Franzefoss områderegulering

Åpent møte – 26.2.2025

Oversikt over endringer

Atkomst til planområdet foreslås nå via dagens to atkomster fra Franzefossveien og rundkjøringen i Bærumsveien i nord, uten to nye rundkjøringer på Ringeriksveien.

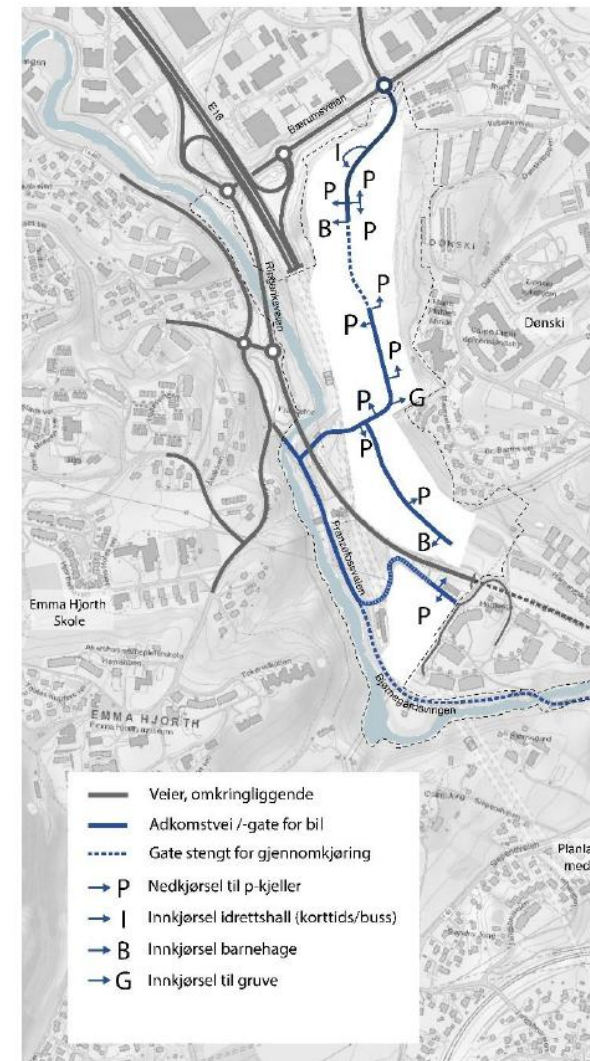
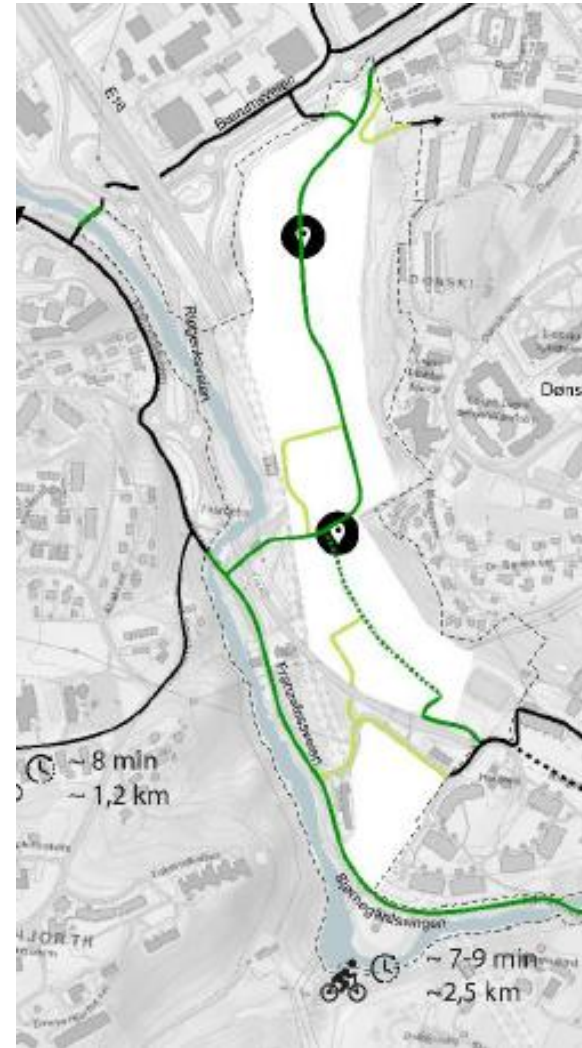
Bil før endringen

Bil etter endringen

Figur 7-8 viser beregnet forsinkelse fra SIDRA i dagens situasjon og med utbygging i henhold til planforslag. Beregnet forsinkelse øker marginalt i Bærumsveien, men avviklingen er ut fra beregningene god.

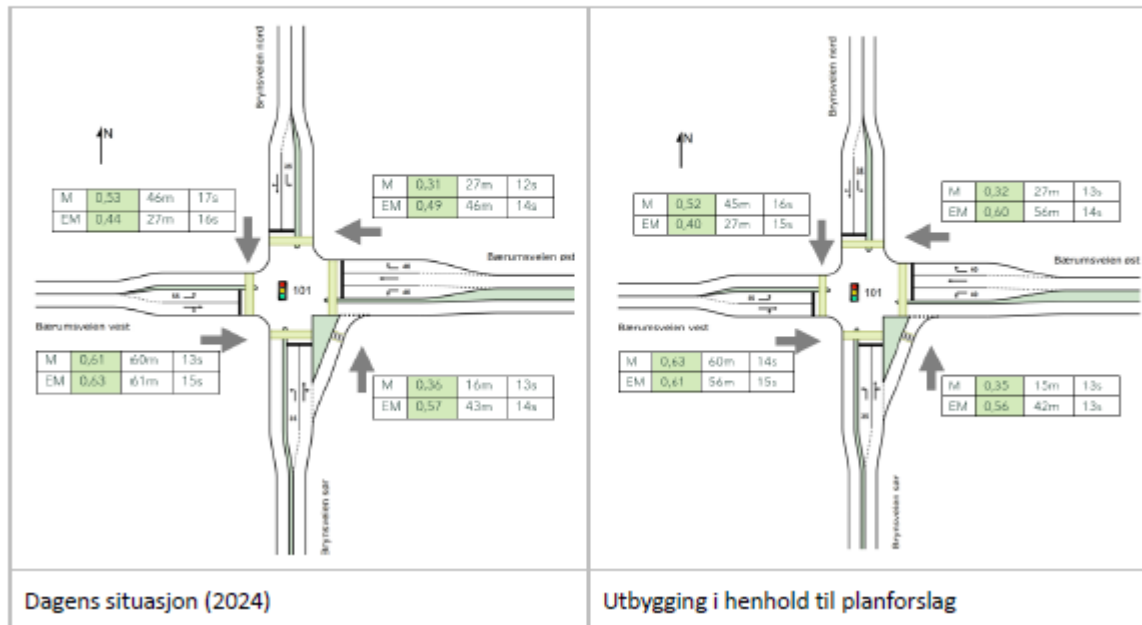
Mobilitetsutredningen er supplert ved at kommunens målsettinger om endret reisemiddelfordeling er ytterligere vurdert. Trafikale konsekvenser i Sandvika og Levrekrysset er belyst ved bruk av simuleringsmodell.

Levrekrysset: marginal forsinkelse

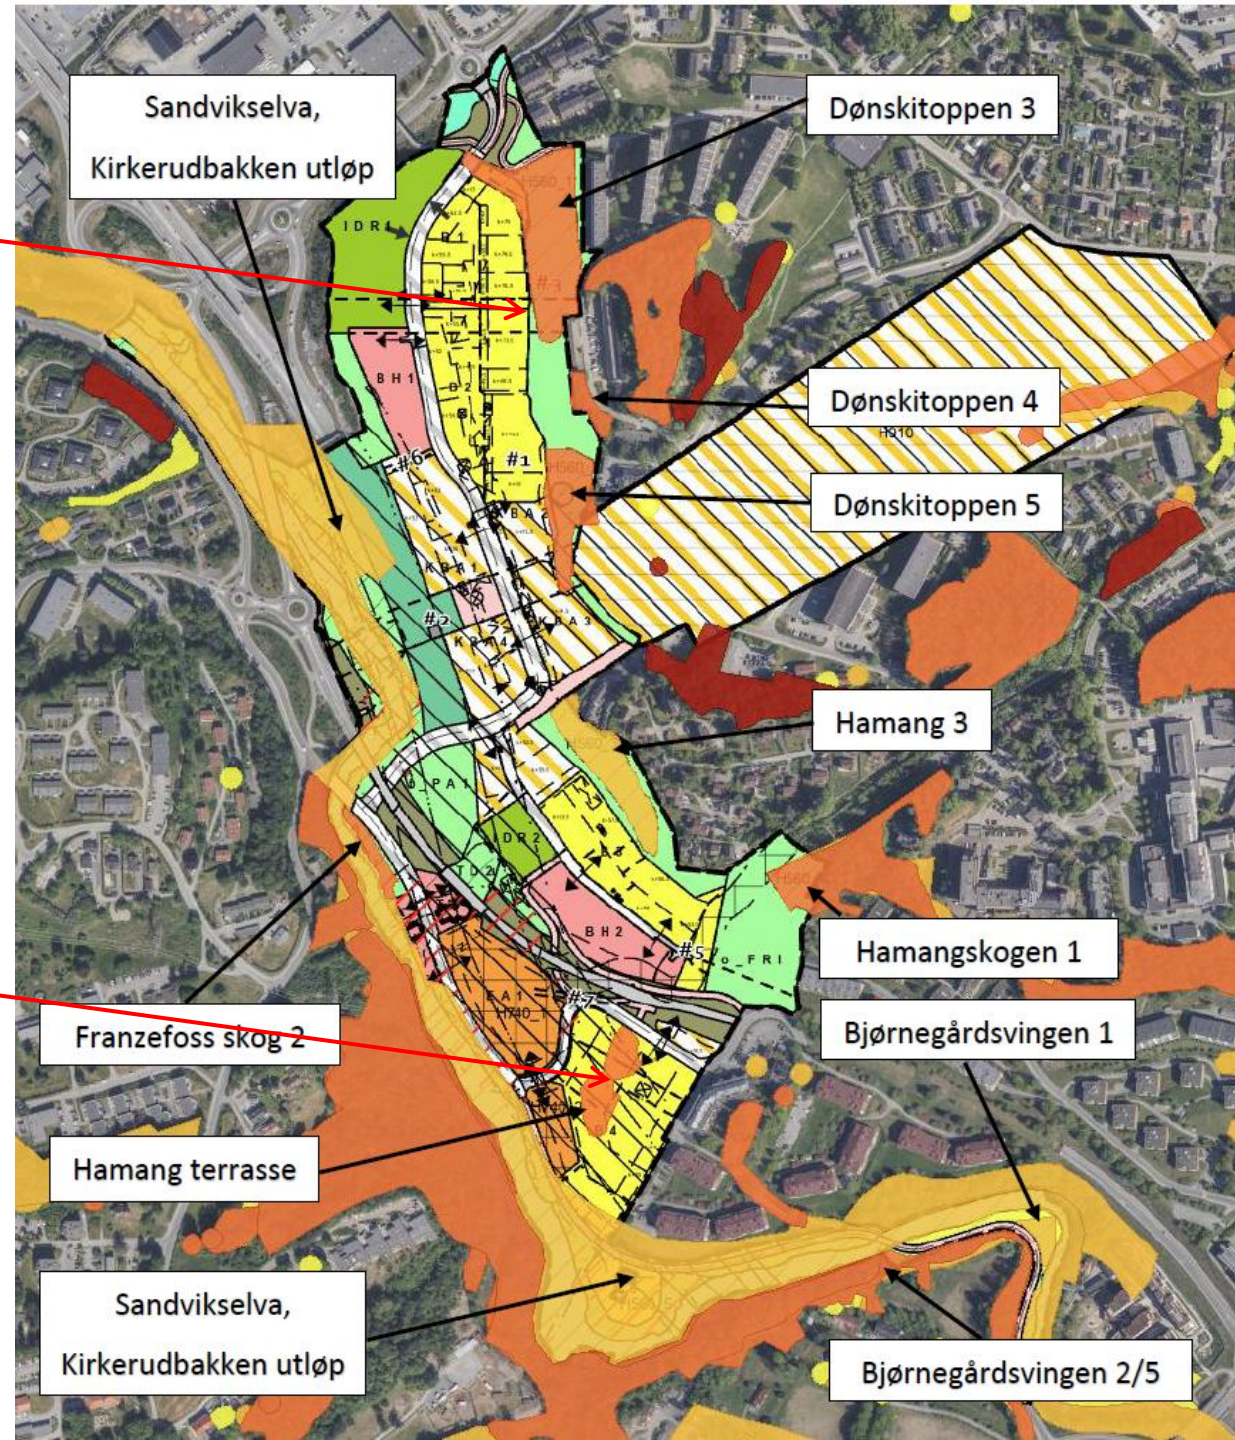
Naturkartlegging er oppdatert i områder ved Dønski og hensynssonen er utvidet.

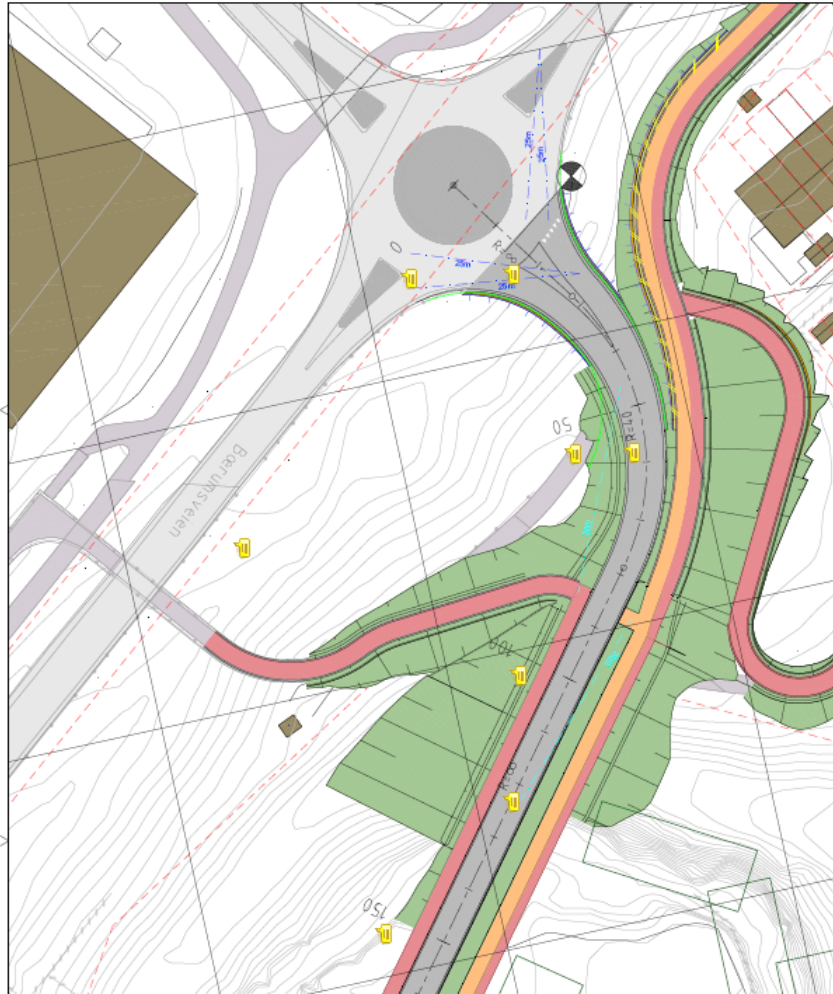
Det er foreslått rekkefølgekrav til Franzefoss bro.

§ 12.22 Bru o_SK7, skal være opparbeidet før boliger på felt B3 og KBA1-KBA6 kan tas i bruk.

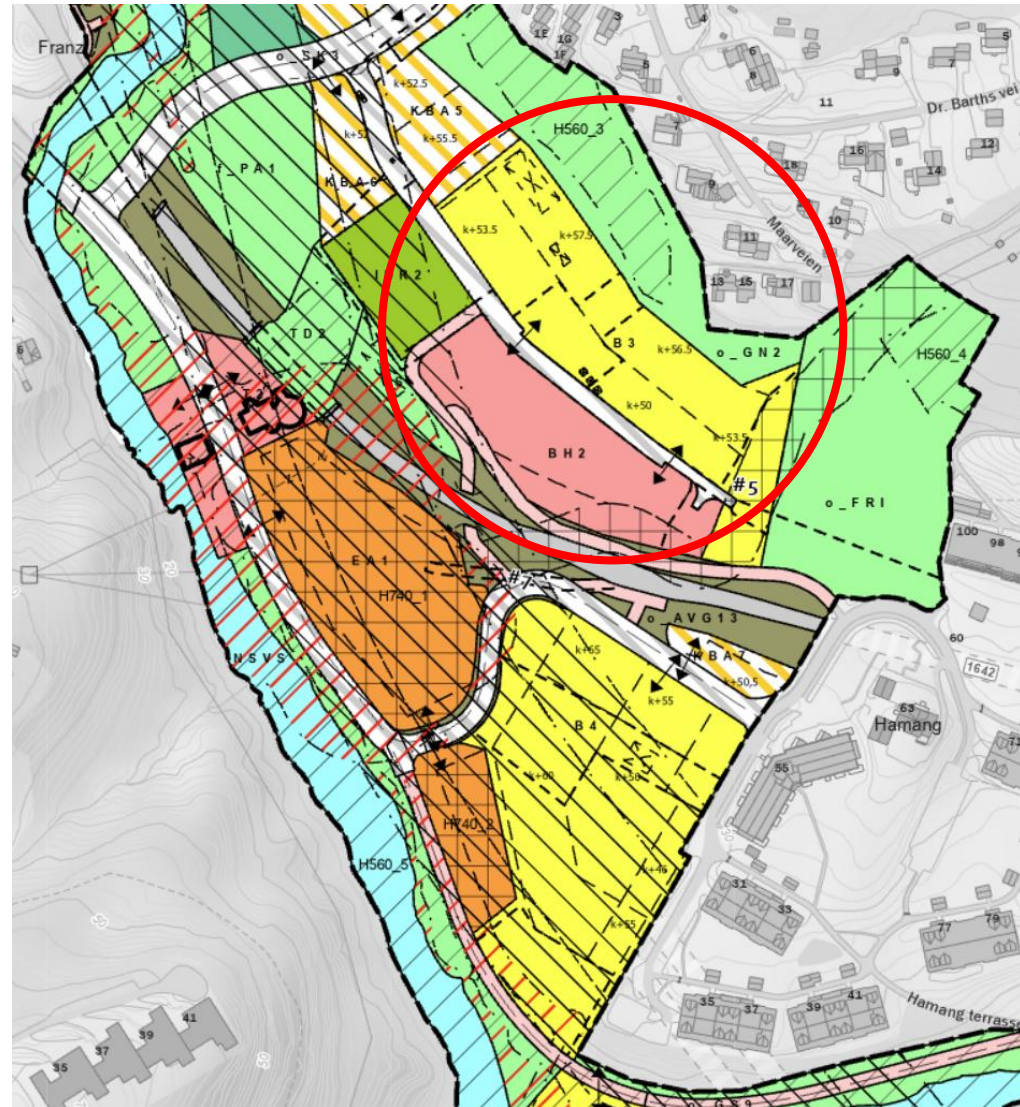
Det er traseendringer på gang/sykkelveier helt i nord mot Dønski

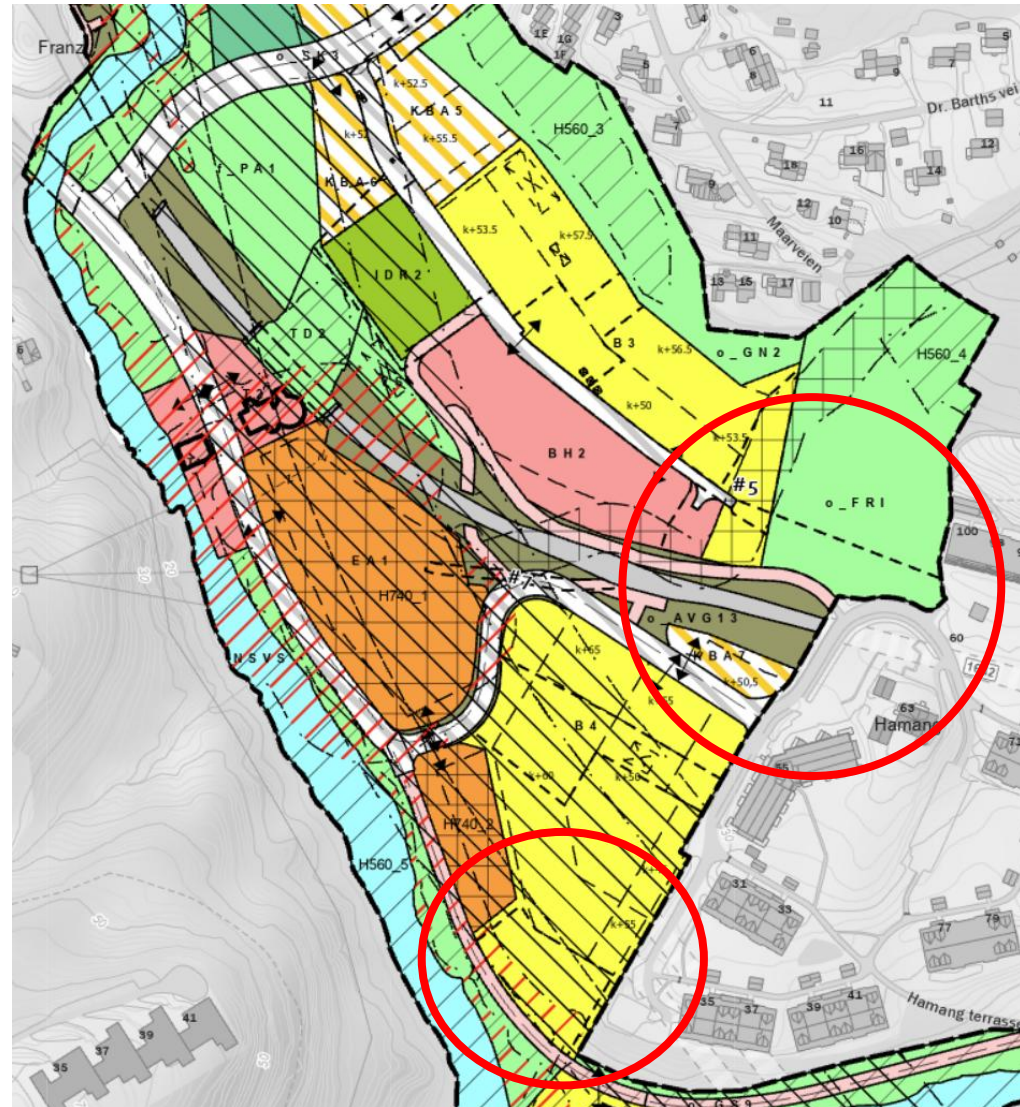
Byggegrensene på felt B3 er gjort mer fleksible, og nærmere vurderinger skal gjøres i detaljregulering.

BYROMSPRINSIPPER FRANZEFOSBYEN - GANGBRU

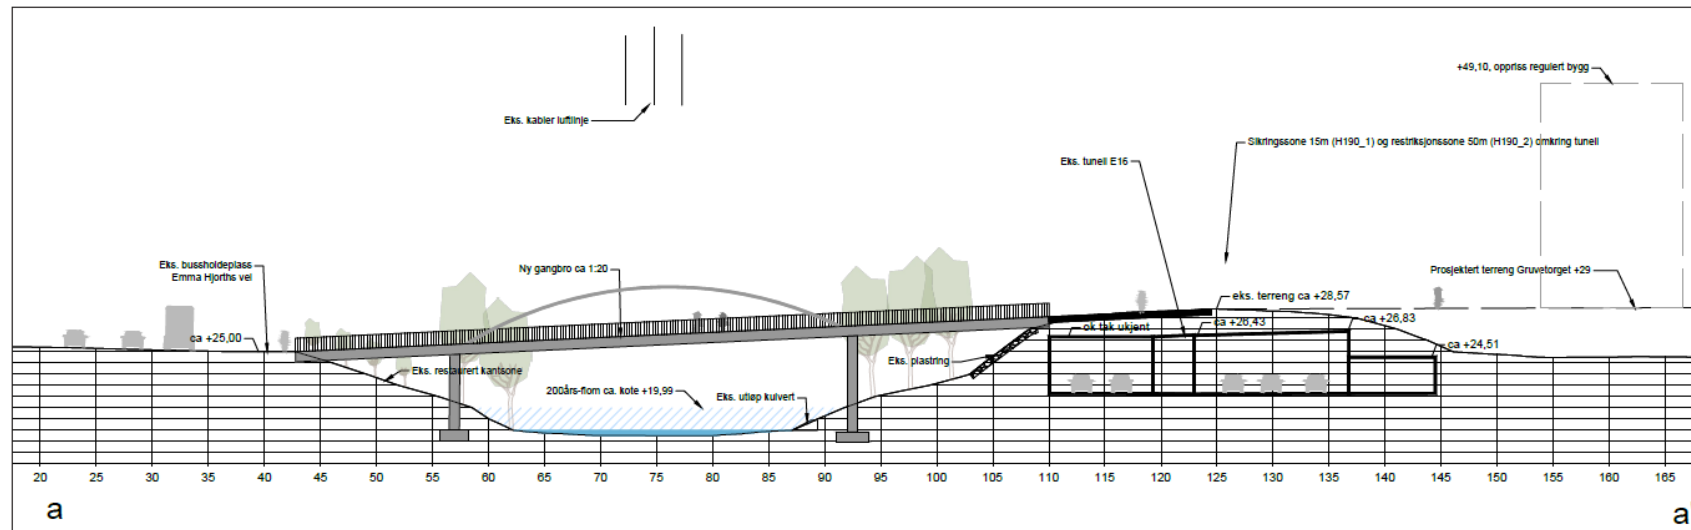
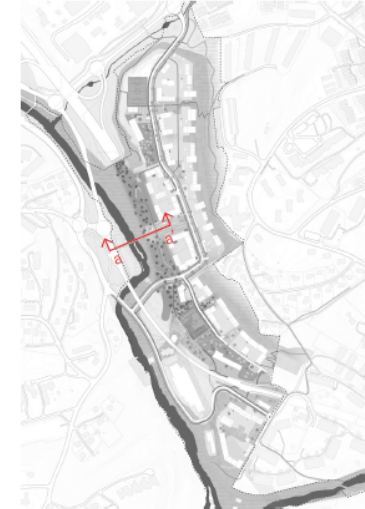
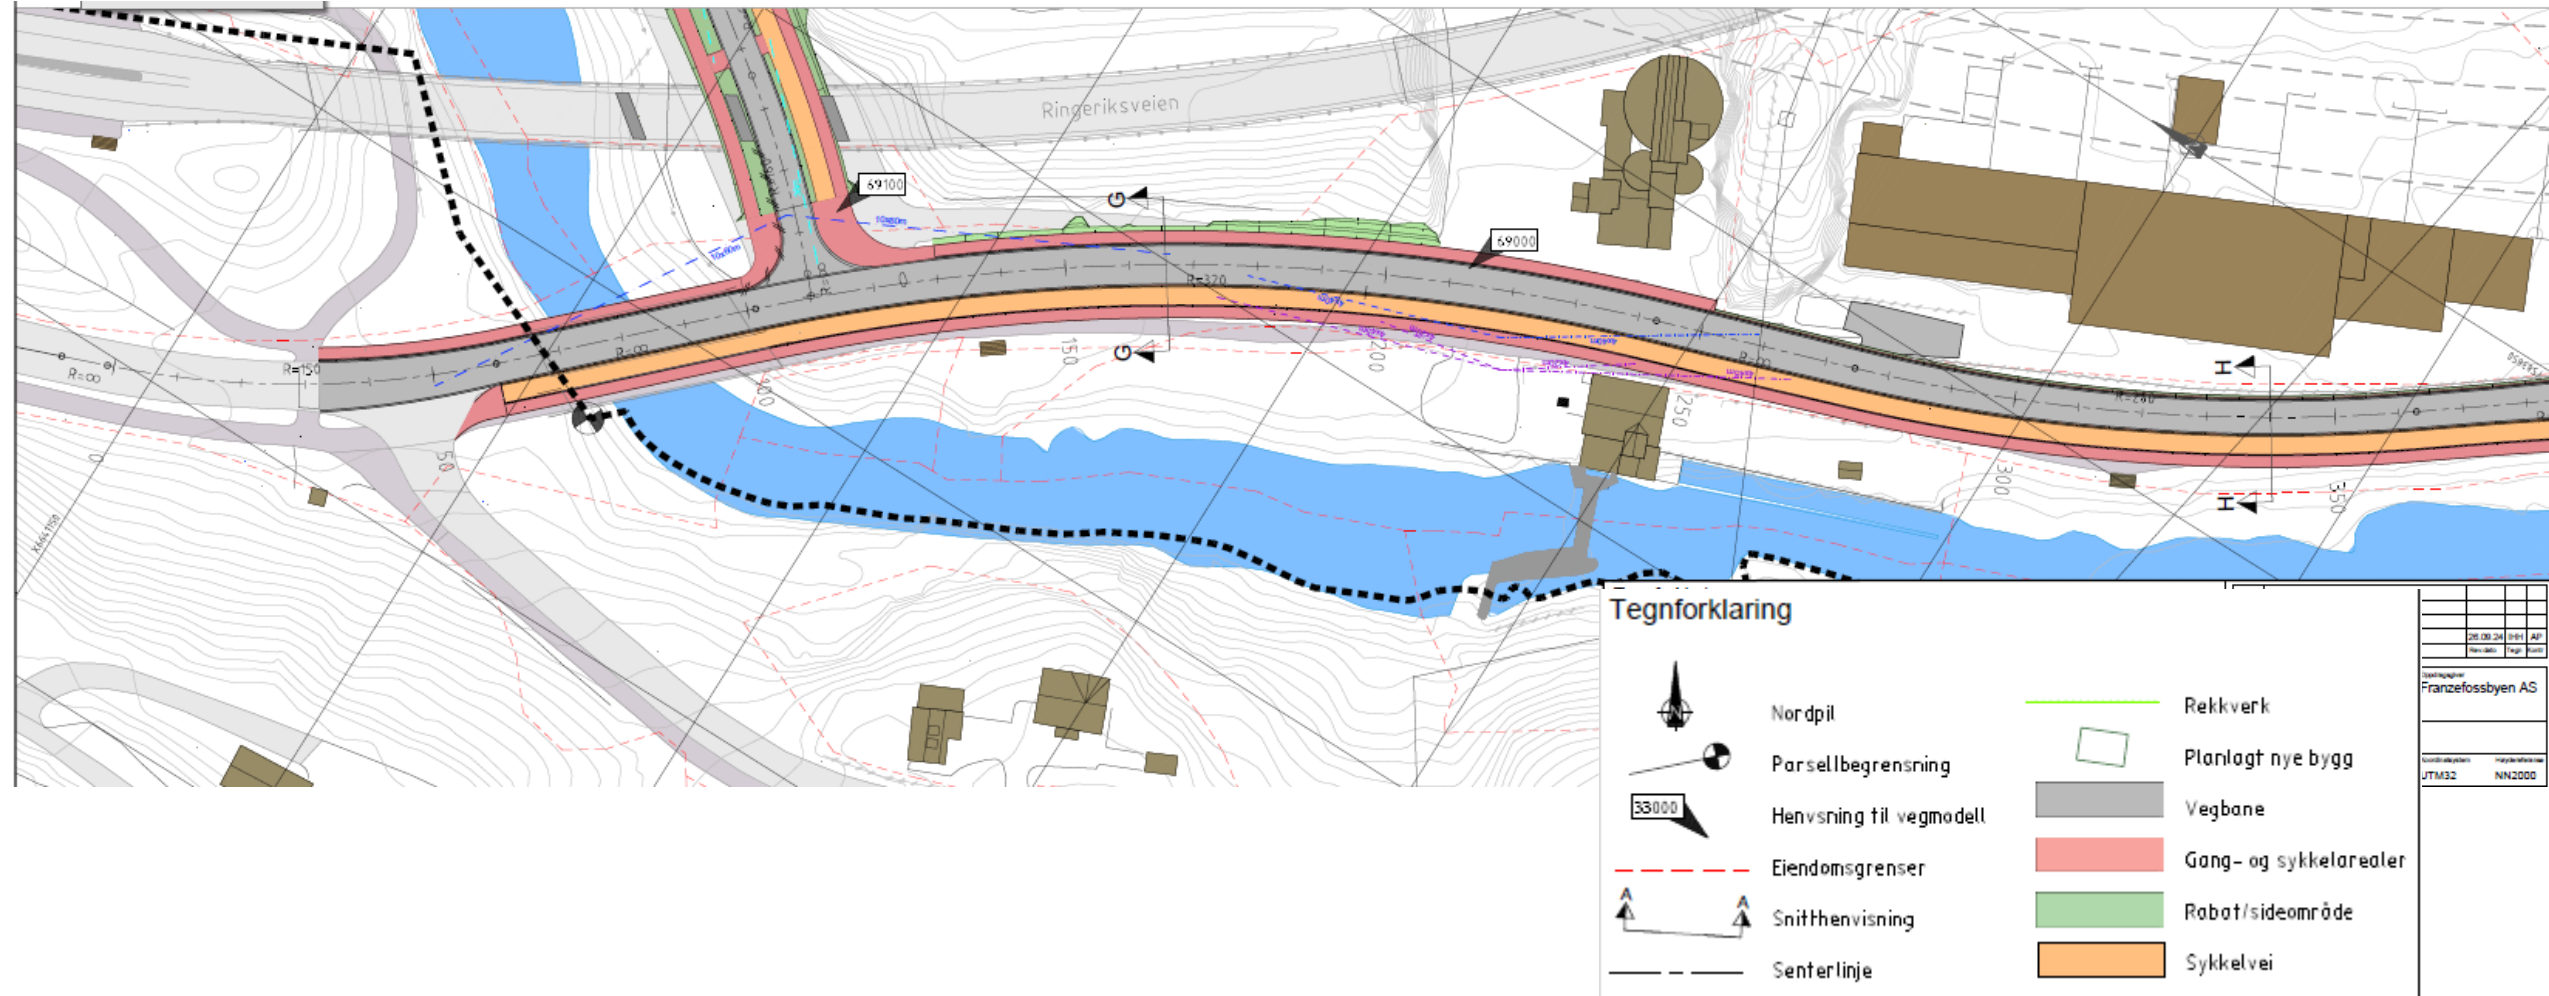
Gangbro over Sandvikselven er flyttet noe mot sør for å redusere naturinngrep

En gangbro over Sandvikselva blir en viktig tverrforbindelse som knytter planområdet med Gruvetorget i øst til bussholdeplassen langs Ringeriksveien i vest. Gangbrua utformes for universell tilgjengelighet og hensyn til elva og kantvegetasjon avveies.

Snittet viser prinsipp for gangbro med ulike forhold som må ivaretas.
